**Eurokód 4: Navrhování spřažených
ocelobetonových konstrukcí –
Část 2: Obecná pravidla a pravidla pro mosty****ČSN
EN 1994-2
OPRAVA 1
73 6210**

idt EN 1994-2:2005/AC:2008-07

Corrigendum

ČSN EN 1994-2 (73 6210) Eurokód 4: Navrhování spřažených ocelobetonových konstrukcí – Část 2: Obecná pravidla a pravidla pro mosty z února 2007 se opravuje takto:

Obrázek C.1 – Umístění a geometrické parametry smykového spojení s vodorovně uspořádanými trny

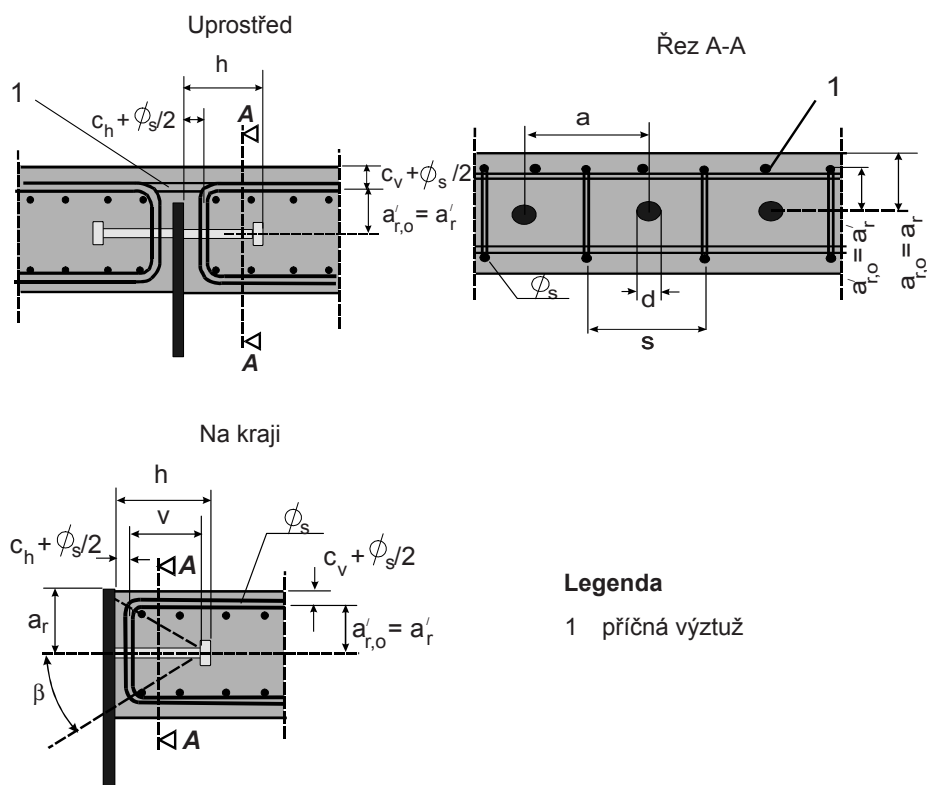
Obrázek C.1 se nahrazuje takto:
